## SUPERINTENDENCIA DE BANCOS DE LA REPÚBLICA DOMINICANA

## Enmienda/Adenda No. 001-2022

**Referencia: Adquisición e Instalación de sistema contra incendio para varias áreas del edificio principal de la Superintendencia de Bancos. No. SUPBANCO-CCC-LPN-2022-0006.**

**\*Dimensiones IDFs Supervisión**

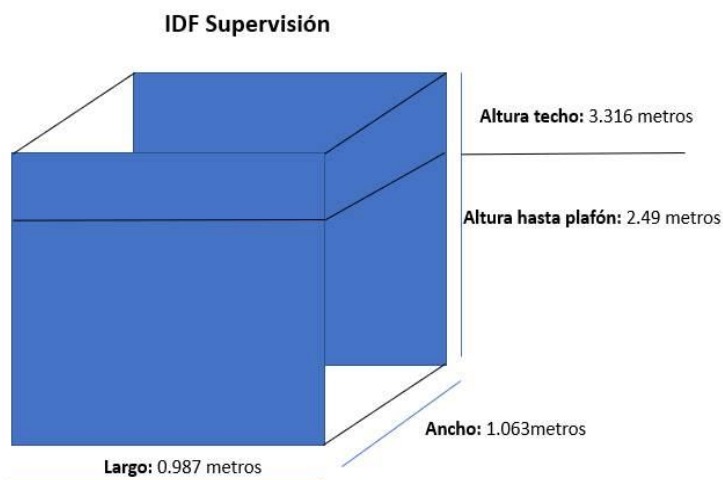
Es decir, se agrega un séptimo sistema contra incendio para IDF, identificado en la visita de levantamiento, el cual está ubicado en el área de Supervisión cuyas dimensiones son las siguientes:

Largo (0.987 m)

Ancho (1.063 m)

Alto desde plafón (2.49 m)

Alto desde techo (3.316 m)

- El objetivo de este proceso de compras es solicitar la adquisición e instalación de **siete (7)** sistemas contra incendios de agente limpio y su mantenimiento para la protección de los IDF y

el UPS instalado en el edificio principal de esta Superintendencia de Bancos, en virtud de las especificaciones detalladas en este documento.
